Am 29.03.09 kam es beim Gleitschirm-Windenschlepp zu einem Unfall. Unmittelbar vor dem Ausklinken, ca. 250 m GND, löste sich eine Tragegurt-Steckverbindung aus dem Gehäuse des SIL-Systems. Dadurch wurde der linke Tragegurt freigegeben, er hing jedoch noch mit dem Beschleunigerseil am Gurtzeug. Am Gurtzeug öffneten sich der Brustgurt und ein Beingurt. Der Gleitschirm geriet in eine flache Trudelbewegung, worauf der Pilot den Rettungsschirm auslöste. Wegen der teilweise geöffneten Gurte blieb der Pilot während des Abstiegs am Rettungsschirm bewusst in sitzender Position. Beim Aufprall direkt auf den Protektor zog er sich eine Brustwirbelverletzung zu.

In Absprache mit dem Hersteller erlässt der DHV folgende Sicherheitsmitteilung:

Bild 5: Befestigung der Klinke an den Schleppschlaufen des Gurtzeugs.

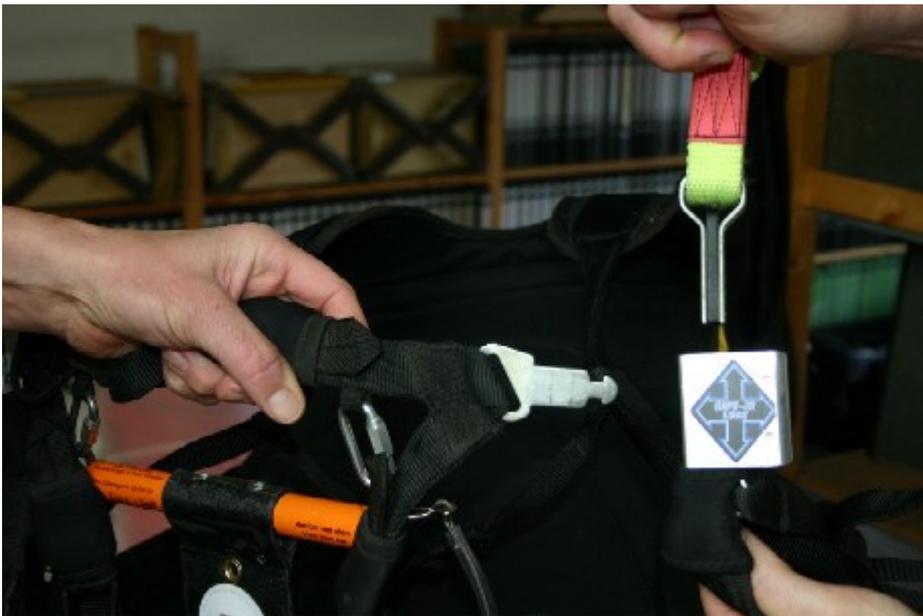
3. Das betreffende Gurtzeug war mit Schleppschlaufen am Brustgurt ausgerüstet. Dort war die Schleppklinke befestigt. Im Schleppbetrieb wirkt der Zug des Schleppseils über die Klinke auf den Brustgurt. Beim

Nachstellen der Unfallsituation war jeweils ein sofortiges und vollständiges Auslösen des SIL mit einer Abtrennung des Tragegurts zu beobachten.

1. Gemäß den Empfehlungen des Herstellers ist beim Windenschlepp mit Gurtzeugen, die mit dem SIL-System ausgerüstet sind, die Klinkenbefestigung an der Tragegurt-Verbindung zu wählen. Am Brustgurt vorhandene Schleppschlaufen sollten nicht weiter zu Befestigung der Schleppklinge benutzt werden. Schon aus grundsätzlichen Erwägungen ist diese höhere Befestigung der Schleppklinge beim Windenschlepp vorteilhaft (Verhinderung von Sackflügen am Seil).
